ESCLARECIMENTO Nº 02

Processo nº 2495/2024

Pregão Eletrônico nº 08/2025 – Edital nº 08/2025 e 18/2025

OBJETO: Aquisição de Tampão de Ferro Fundido Dúctil TODA 600.

CARGAS DISPONÍVEIS	DESCRIPTIVO TAMPA:		
C 250	640		
D 400	BASE: 850		
E 600	PASSAGEM LIVRE: 600		
F 900	ALTURA DO CONJUNTO: 100		
	MEDIDAS EM MILÍMETROS		
	CAST IRON TAMPÕES EM FERRO FUNDIDO	RICARDO CÂMARA	
	TAMPÃO ARTICULADO DN600	APROVADO	
		REV. 3	1:5
		2014-04-01

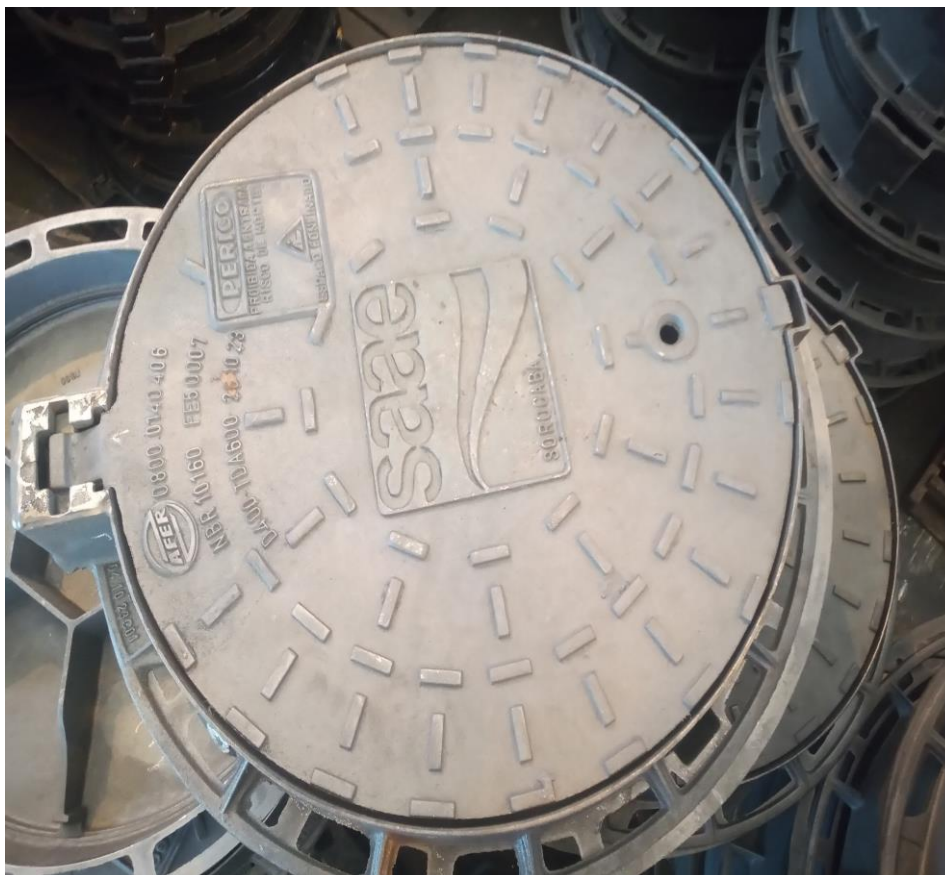
- 1) Gostaríamos de saber, se o DESENHO / CARACTERÍSTICAS (MEDIDAS) do TAMPÃO (ANEXO – DN-600 ARTICULADO – 850MM), atende ao que é solicitado nos ITENS 01 e 02 do Edital por V.Sas.?**
- 2) Poderiam nos fornecer FOTOS / DESENHOS do referido TAMPÃO em seu almoxarifado?**
- 3) O referido TAMPÃO, deverá vir COM ou SEM PINTURA BETUMINOSA?**

- 1) O desenho e as medidas do TAMPÃO DN-600 ARTICULADO - 850MM Não atendem aos requisitos especificados nos ITENS 01 e 02 do Edital. O desenho está anexado no próprio Edital, e as medidas são especificadas como 830mm para assentamento dentro do anel cônico.
- 2) Infelizmente, não temos fotos disponíveis do referido tampão em nosso almoxarifado, pois não mantemos estoque atualmente. No entanto, anexamos uma foto do tampão entregue pela CMM na última inspeção para sua referência.
- 3) Quanto à pintura betuminosa, informamos que para fins de testes, o tampão não pode estar pintado. Contudo, para entrega final, ele será fornecido com pintura betuminosa ou similar, pois essa medida protege o material contra ações da natureza.
